MINISTERIO DEL INTERIOR
DIRECCIÓN NACIONAL DE IDENTIFICACIÓN CIVIL
SECCIÓN ADQUISICIONES

En referencia a la **Licitación Pública Nº 12/2019**, transcribimos consulta realizada por una empresa y la respuesta respectiva:

LOCAL PEREIRA ROSSELL

A01

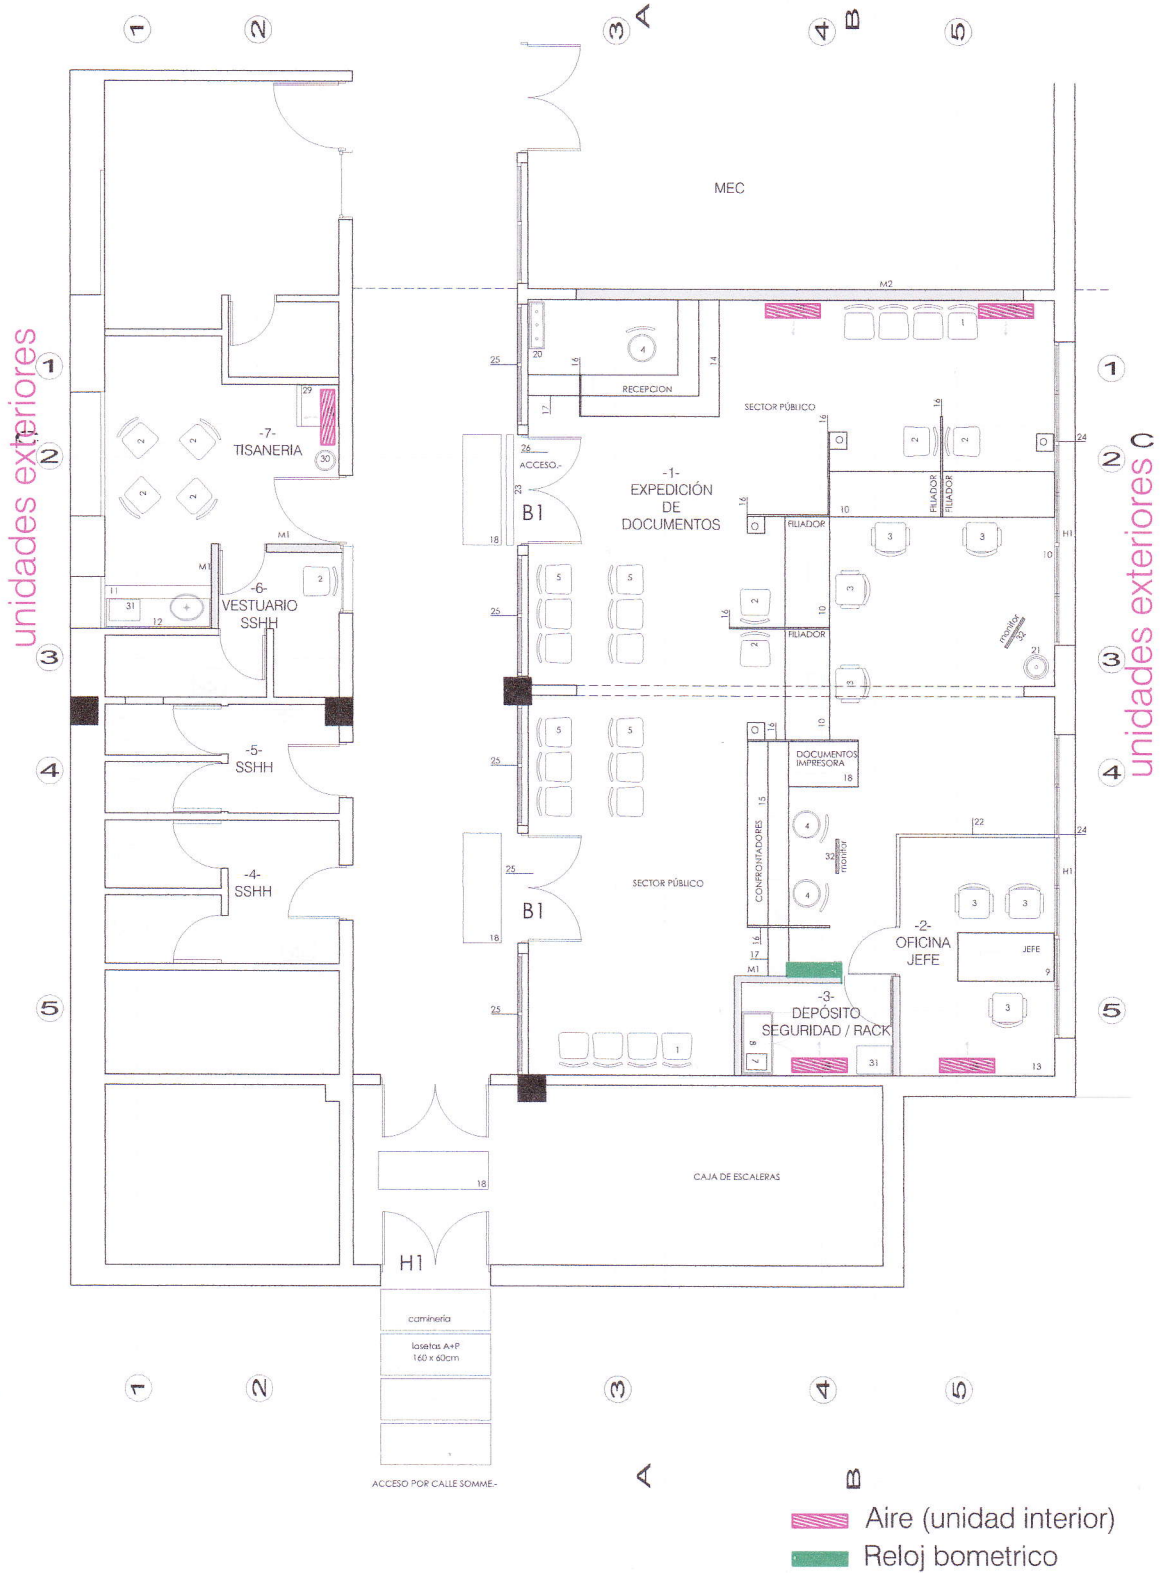
3. Donde se ubica reloj Biométrico?

2. Ubicación de los equipos interiores.

Debido a que El Proyecto Ejecutivo será solicitado solamente al adjudicatario de la licitación, como estimamos las cantidades de Luminarias que hay que instalar?

Se adjunta esquema.-

Se adjunta esquema.-

Se adjunta esquema.

Se define, en la Memoria, dos niveles de iluminación según los sectores:

1. 500 lux/m² medidos sobre plano de trabajo.
2. 250 lux/m².

Para cotizar se deberá realizar un precálculo teniendo en cuenta estos requisitos.
